DELIBERAZIONE DELLA GIUNTA REGIONALE 7 luglio 2021, n. 1095

[ID_VIP: 5127] Procedura di VIA Statale ai sensi dell'art. 23 del D. lgs. 152/2006 e ss.mm. ii. relativa alla realizzazione di un parco eolico costituito da 15 aerogeneratori, per una potenza complessiva di 63 MW, ricadente nei Comuni di Avetrana (TA), Erchie (BR) e Cellino San Marco (BR). Proponente: Avetrana Energia S.r.l. Parere di competenza della Regione Puglia.

Parere Tecnico

Oggetto: Progetto di un impianto eolico costituito da 15 aerogeneratori di potenza complessiva di 63 MW, ricadente nel Comune di Avetrana (Ta).

Fig. 1: inquadramento degli impianti eolici del "dominio" rispetto alle aree naturali protette

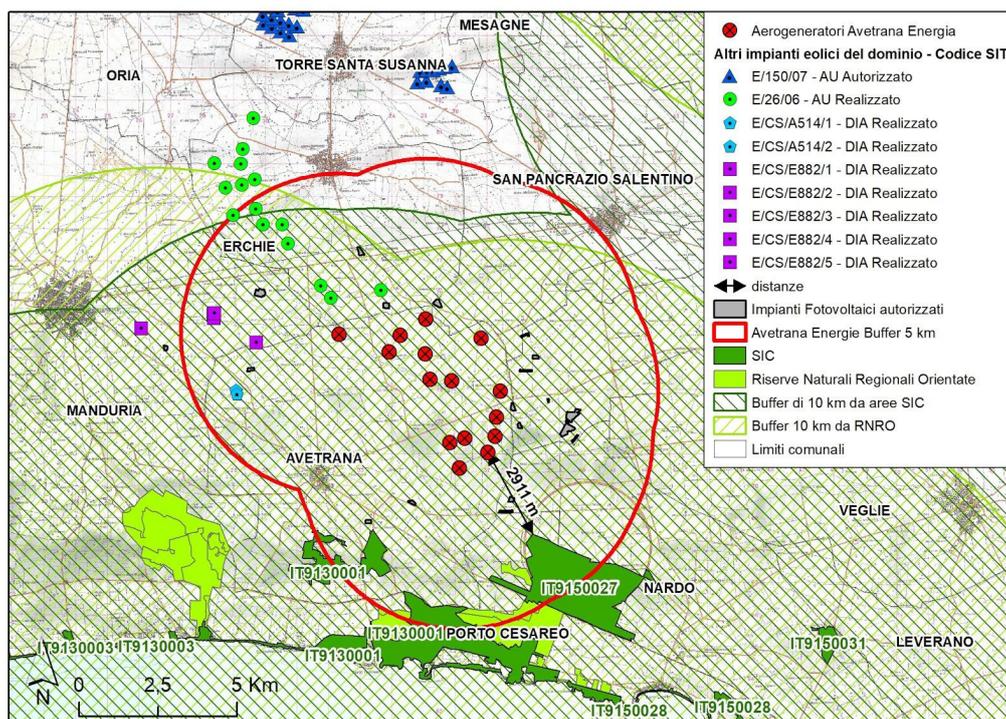
Per quanto riguarda l'impatto cumulativo sul patrimonio culturale si rappresenta che il progettista ha svolto un'analisi a livello degli ambiti del PPTR interessati dal parco eolico in progetto (la campagna brindisina e il tavoliere salentino) esaminando le criticità e le regole di salvaguardia individuate nello stesso PPTR per ciascuna di esse.

Fig. 2: inquadramento dell'impianto eolico in progetto rispetto alla Rete Ecologica Biodiversità

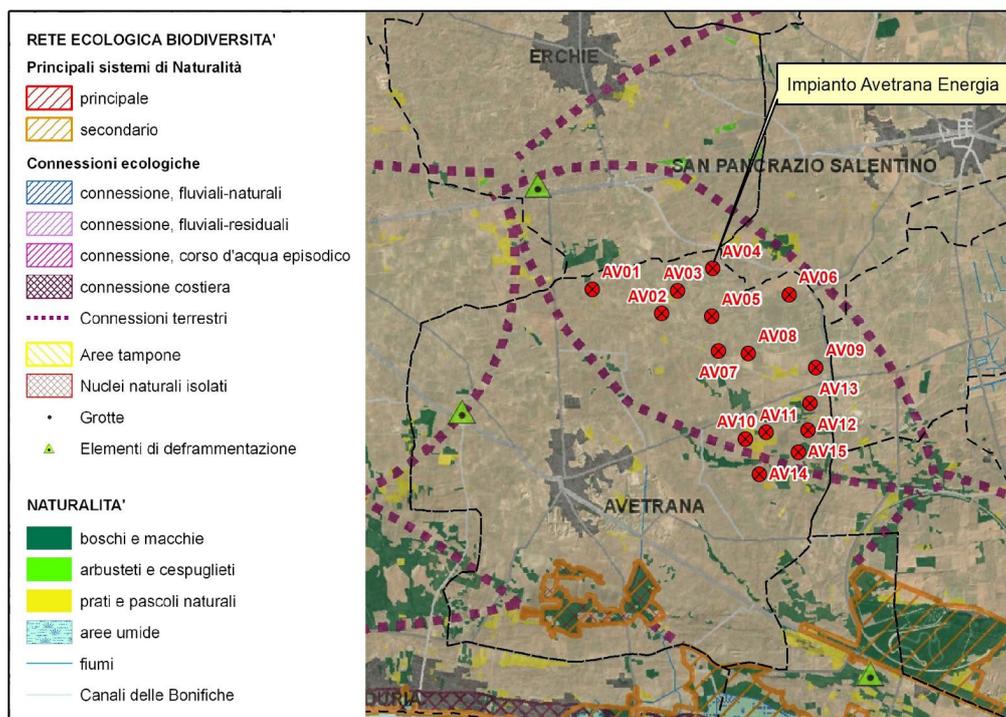
Inoltre, come si evince dalla Fig. 2 la Rete Ecologica Regionale Biodiversità del PPTR²² attraversa l'area dell'impianto intorno agli aerogeneratori AV14-AV15-V10.

Si ritiene quindi che la valutazione dell'impatto cumulativo in merito al tema tutela della biodiversità e degli ecosistemi non abbia ottemperato a quanto richiesto dalla D.D.162/2014.
